改善箇所説明図

消防車の側方衝突警報装置用左側方レーダーにおいて、取付指示が不適切なため、レーダー本体が誤った方法で取り付けられているものがある。そのため、レーダー機能が正常に働かず、警告灯が点灯し、側方衝突警報装置の機能が停止するおそれがある。

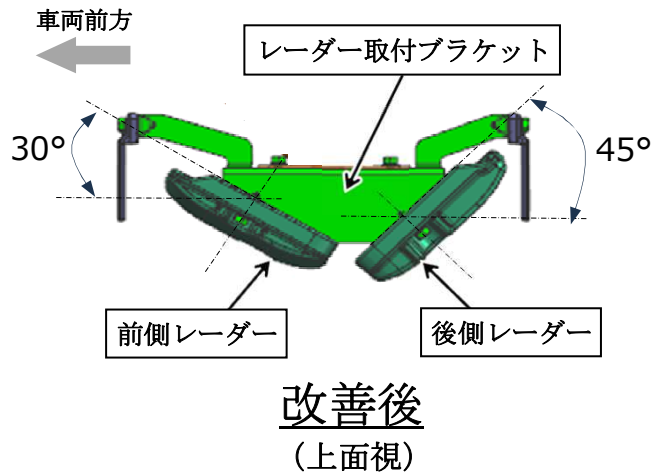
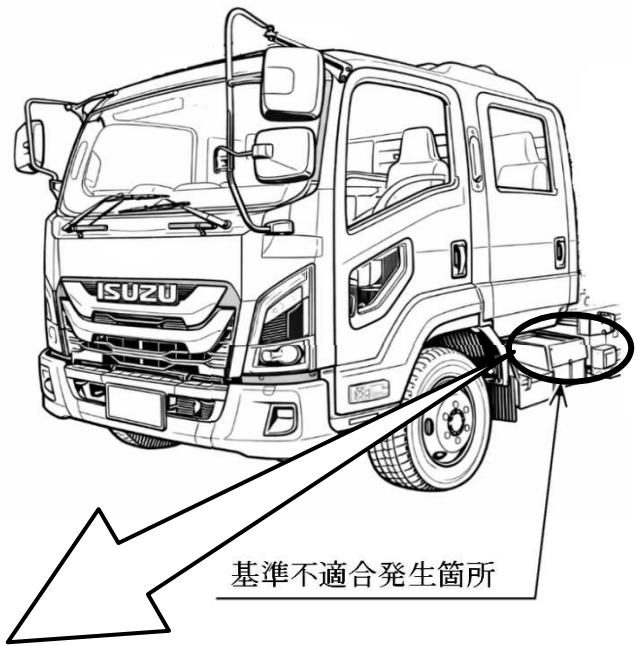
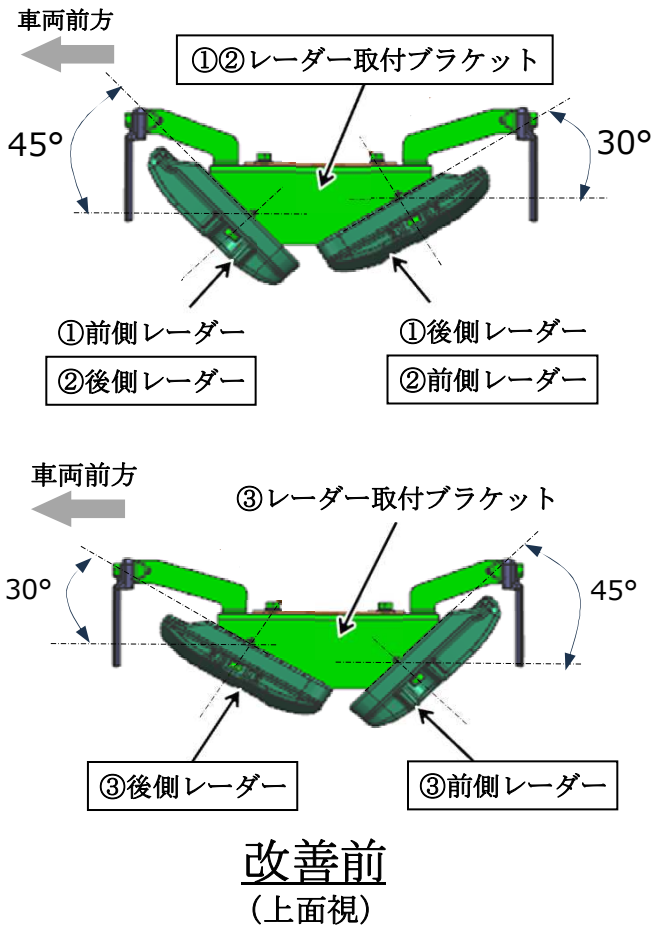
想定される誤った取付方法（3種類）

- ①レーダー取付ブラケットを前後反転して取り付け
（レーダーは前後正しく取付け）
- ②レーダー取付ブラケットを前後反転して取り付け
レーダーを前後逆に取付け
- ③レーダーを前後逆に取付け
（レーダー取付ブラケットは正しく取付け）

全車両、側方衝突警報装置用左側方レーダーの取付方法を点検し、誤った方法で取り付けられているものは、正しい取付位置に修正する。
また、レーダーの位置データをリセットし、初期値を再入力する。
